Wyjaśnienia do treści siwz/ Modyfikacja treści siwz

Nz. R.271.5.2016

Modernizacja i rozbudowa infrastruktury sportowej w Brzeźniu

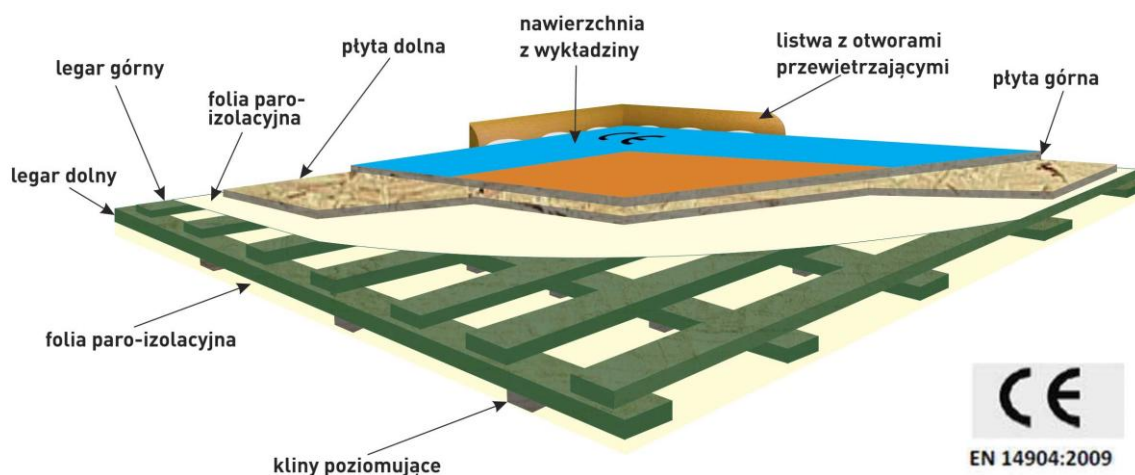
2. Prosimy o wskazanie przez Zamawiającego podłogi równoważnej do projektowanej. Proszę wskazać taką podłogę, która parametrami będzie równoważna do projektowanej.

Zamawiający w projekcie wskazał jednoznacznie rozwiązanie podłogi sportowej, które powinno być zastosowane przy jej wykonywaniu.

W innym przypadku to Wykonawca może przedstawić równoważne rozwiązanie, zwracając się do Zamawiającego czy wyrazi na nie zgodę.

I. PRZEKRÓJ WARSTW PODŁOGI SPORTOWEJ

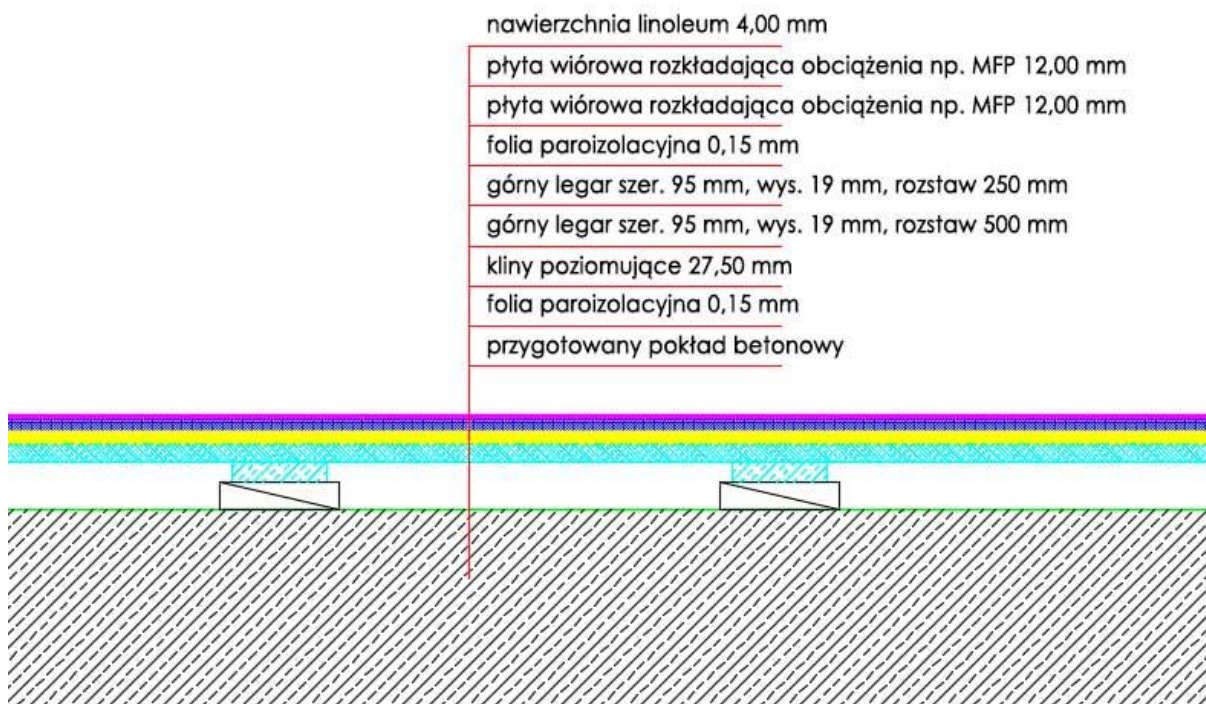
3. Czy Zamawiający wyraża zgodę na zastosowanie certyfikowanej, systemowej podłogi ARIM SPORT z nawierzchnią linoleum sport 4 mm, zgodnej w 13 parametrach z normą 14904:2009?

- I. Szczegółowy opis warstw podłogi sportowej
 - nawierzchnia sportowa z linoleum, grubość 4,0 mm

- płyta wiórowa górna, odporna na wilgoć, grubość 12 mm,
 - płyta wiórowa dolna, odporna na wilgoć, grubość 12 mm,
 - folia izolacyjna grubość min. 0,15 mm,
 - legar górny z drewna iglastego klasy II/III, 19 mm x 95 mm, w rozstawie co 250 mm,
 - legar dolny z drewna iglastego klasy II/III, 19 mm x 95 mm w rozstawie co 500 mm,
 - podkładki dystansowe lub kliny poziomujące,
 - folia izolacyjna min. 0,15 mm,
- Łączna wysokość podłogi ok. 94 mm

Uwaga! Kliny poziomujące rozsunięte muszą być adekwatnie do poziomu podłoża.

Podłogę należy wykonać zgodnie z opracowaniem dokumentacyjnym (projekt budowlany, specyfikacja techniczna wykonania i odbioru robót budowlanych) i wytycznymi zawartymi w siwz oraz normą PN EN 14904:2009.
